完善记录：

设计	刘宏志	文件名	LKS_EVB_MVPOWPRE_V5.0	
审核	傅华/陈工	项目名	LKS08系列中低压DEMO板带预驱功率底板	
标准化	傅华	版本	V1.0	2022/04/22
批准	李鹏	第1页 / 共1页		Linko Semiconductor

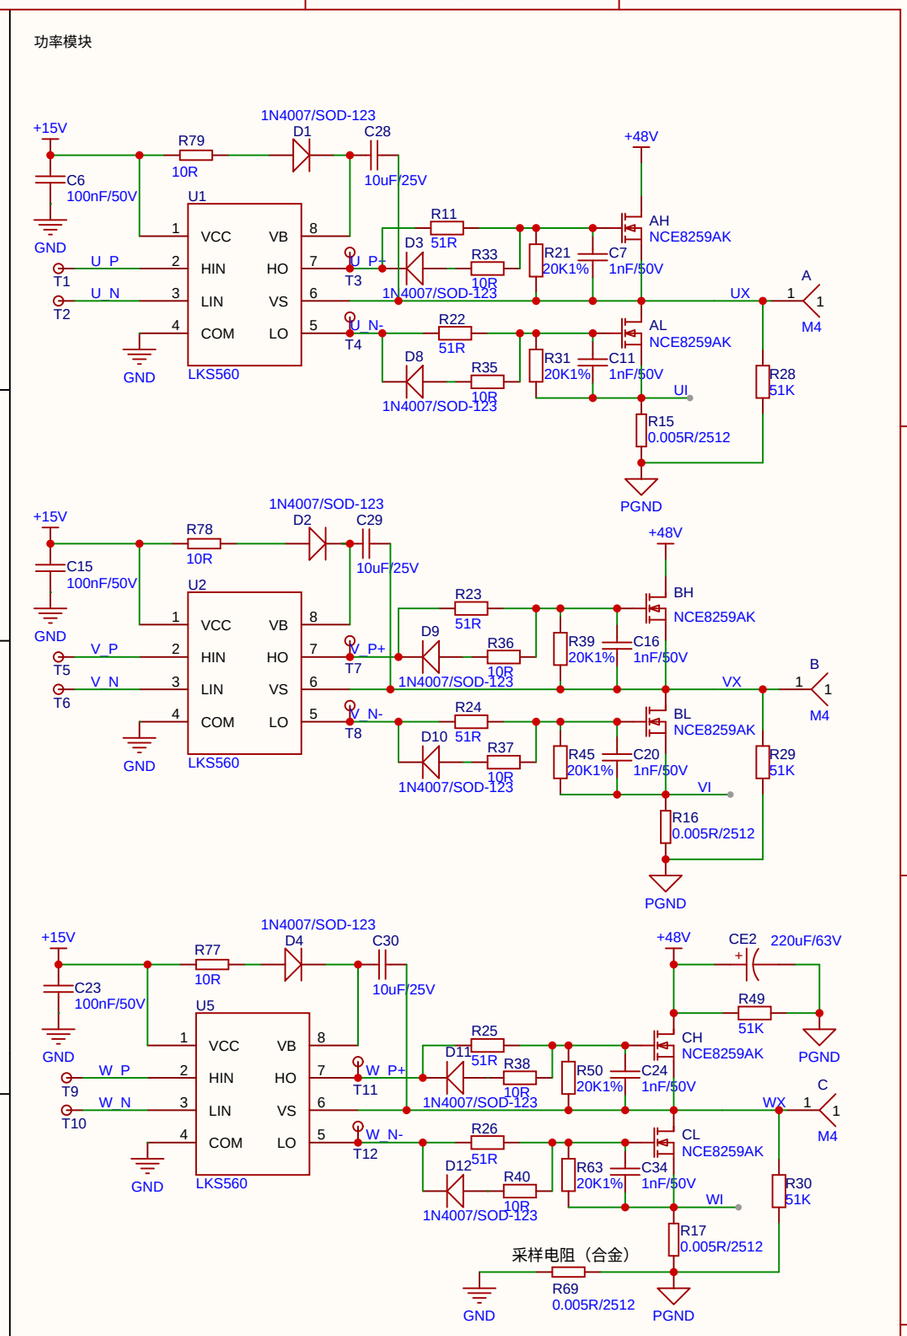
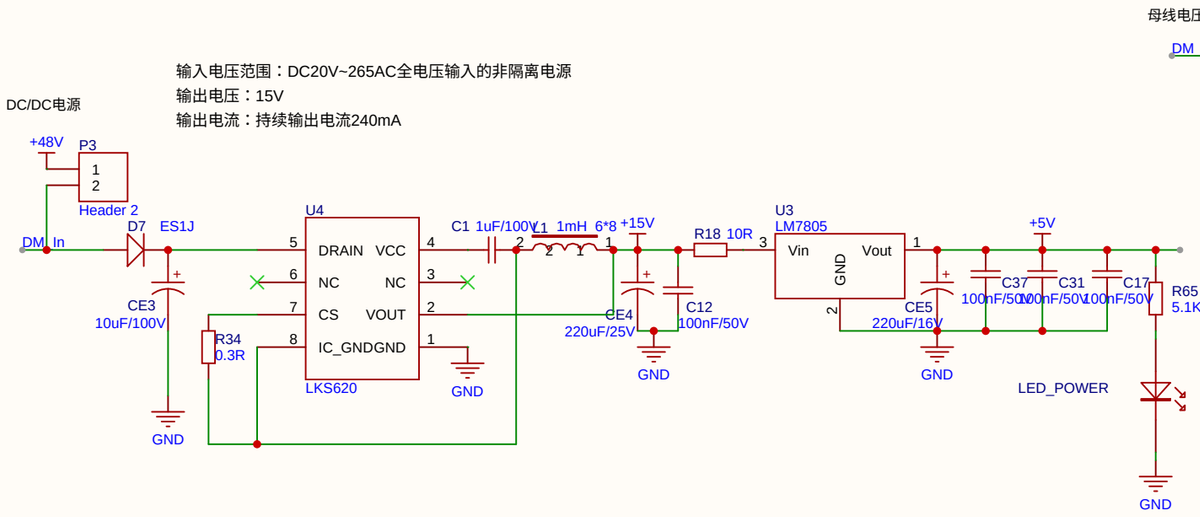
1.修改MOS管GS之间的RC连线-20210906
2.添加MOS管慢开快关电路
3.去掉7805分流电路，改为在7805前端加一个10R电阻
